Beteiligungsverfahren Park am Weißen See UFERwerkstatt

Bezirksamt Pankow von Berlin

Dokumentation der UFERwerkstatt zum Beteiligungsverfahren Park am Weißen See, 27. Februar 2024, 18.00-20.30 Uhr

Schnitt Südbalkon, M 1:100, Entwurf: Planungsgesellschaft M²

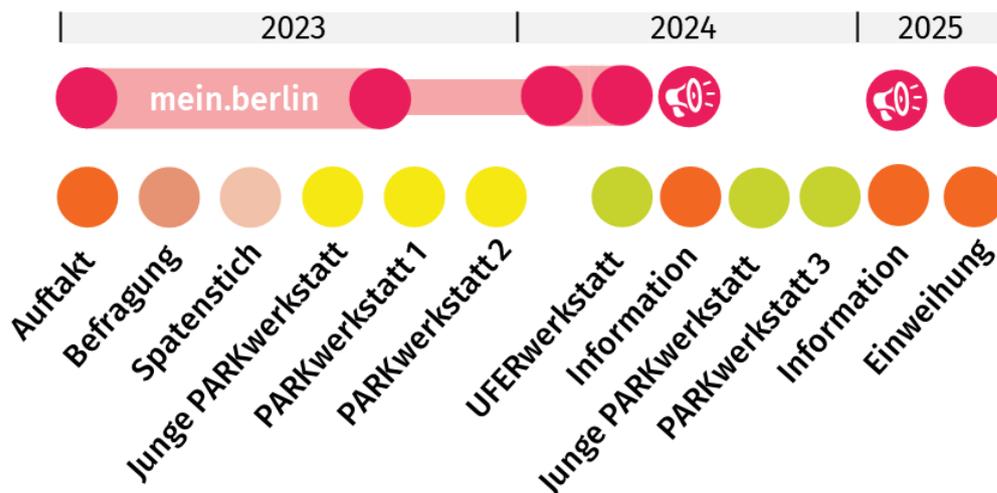
Der Südbalkon im Bereich der Seeterrassen ist als 2-stufiger Bereich mit ca. 188 m² vorgesehen. Der höhergelegene Bereich ist mit einer Steigung zwischen 4 und 6% barrierefrei zu erreichen. Zum unteren Bereich nahe der Wasserkante führen Stufen. Die etablierte Liegewiese soll jenseits der Zuwegung zum Seezugang weiterhin als Liegewiese nutzbar sein. Eine Benjeshecke würde hier entlang der Baumkante im Uferbereich verlaufen.

Die Höhe der geplanten Benjeshecken liegt bei ca. 1,20 – 1,30 m. Ein Teilnehmer gab zu bedenken, dass eine Hecke in dieser Höhe vom Rollstuhl nicht mehr zu überblicken sei. Die Benjeshecken sind jedoch hauptsächlich im (teils steilen) Uferbereich entlang der Baumkante und nicht direkt oben am Uferweg vorgesehen, so dass sie vom Uferweg auch aussitzender Position überblickbar wäre. Auch wird die Benjeshecke nicht den gesamten See umschließen, sondern ist in Bereichen wo Neuanpflanzungen besonders geschützt werden müssen, vorgesehen.
